Vorlagennummer: VO/2023/6965-R6
Vorlageart: Berichtsvorlage
Öffentlichkeitsstatus: öffentlich

Weiterführung des Anhörungsverfahrens zur 3. Planänderung nach § 73 Abs. 8 VwVfG für den Planfeststellungsabschnitt Bamberg (PFA 22)

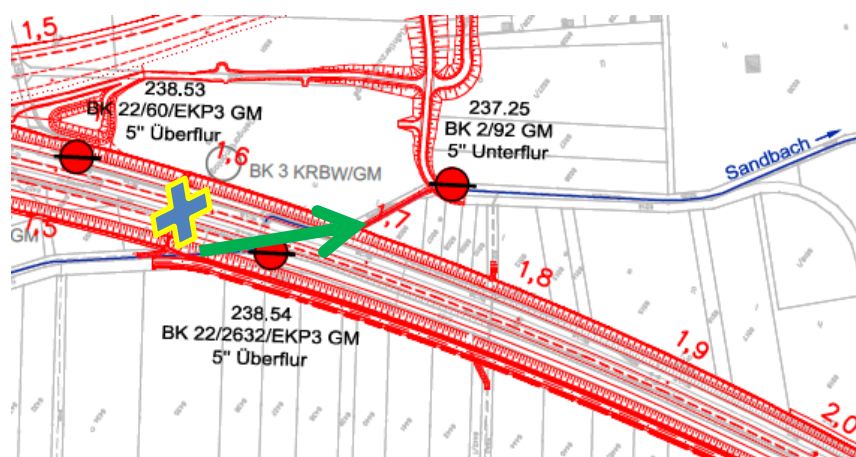
Die Gewässer sind insbesondere nach §§ 5, 27, 39 u. 68 WHG naturnah auszubauen. Das soll entgegen den Anforderungen des WHG beim Sandbach streckenweise nicht erfolgen.

Der Sandbach wurde nach seiner Kreuzung mit der Bahn (Plan 04 12, BW 162) als Dammfußentwässerung des Bahndammes auf DB Grundstücken weitergeführt und ist entsprechend auch von der DB zu unterhalten.

Der Gewässerunterhalt der Stadt beginnt erst wieder, wo der Sandbach die Dammfußentwässerung verlässt und neben dem Weg mit FlurNr. 6505 weiterfließt.
